**Avis sur le projet de construction d'une centrale
photovoltaïque au sol à Leurville (52)
porté par la société CPV SUN 40**

n°MRAe 2023APGE71

Nom du pétitionnaire	CPV SUN 40
Commune	Leurville
Département	Haute-Marne (52)
Objet de la demande	Demande de permis de construire d'une centrale photovoltaïque au sol sur la commune de Leurville
Date de saisine de l'Autorité environnementale :	09/05/23

Figure 2: Le site d'implantation du projet est une ancienne carrière

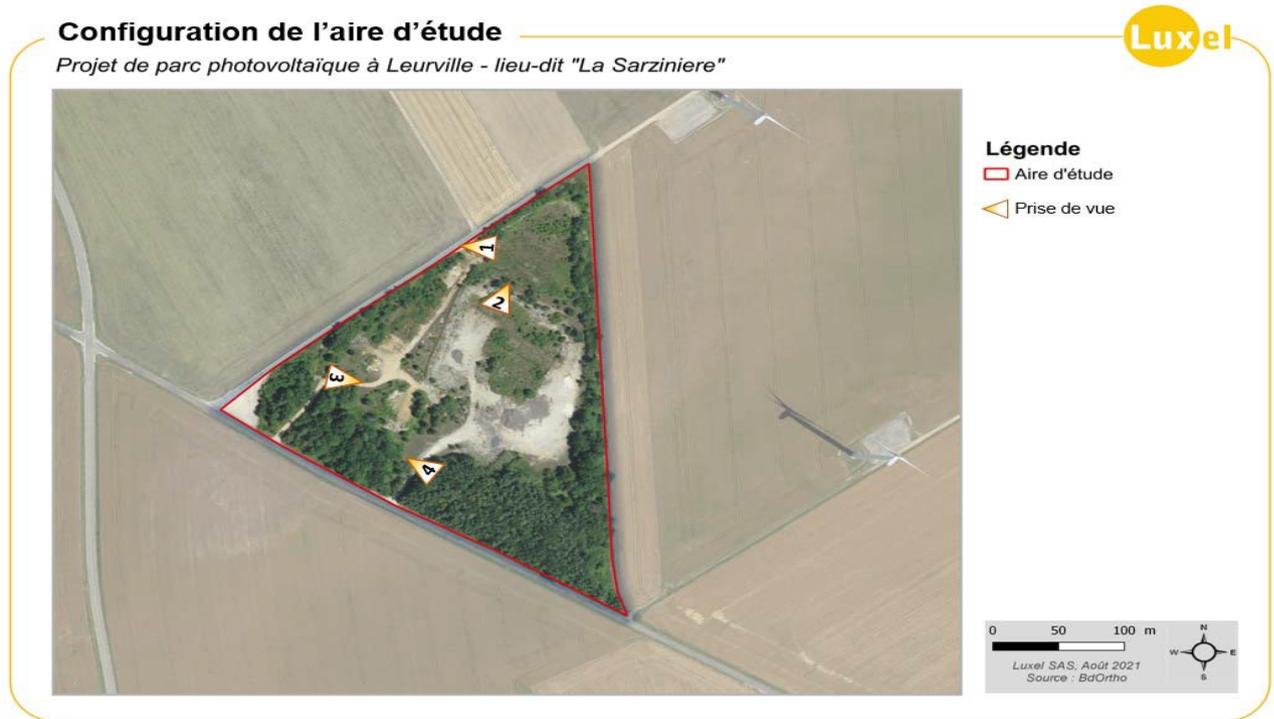
Depuis la fin d'exploitation (actée en 2006), l'ancienne carrière semble n'avoir été ni remise en état, ni revalorisée. Le site forme ainsi une entité dégradée dans le paysage avec des parties décaissées encore à nu, des chemins de circulation toujours à nu et de petits bosquets qui n'ont pas été touchés par les activités d'extraction. Le dossier n'indique pas l'usage prévu pour le site après la cessation d'activités dans le procès-verbal de récolement.

Le dossier ne présente ni l'arrêté de fin d'exploitation, ni les suivis environnementaux éventuellement réalisés par les propriétaires du site depuis 2006, ni les éventuelles servitudes instituées pour le site, ni les modalités de maîtrise foncière du site par le pétitionnaire.

- **préciser la situation administrative du site (arrêté de fin d'exploitation, l'usage prévu pour le site après la cessation d'activités, servitudes d'usage éventuelles affectant le site) et joindre l'arrêté de fin d'exploitation;**
- **présenter un bilan du suivi environnemental du site s'il a été réalisé ;**

- **préciser les responsabilités respectives des propriétaires du terrain, et du pétitionnaire en matière de gestion, de surveillance et d'entretien du site, et lors du démantèlement de la centrale photovoltaïque en vue de sa remise en état.**
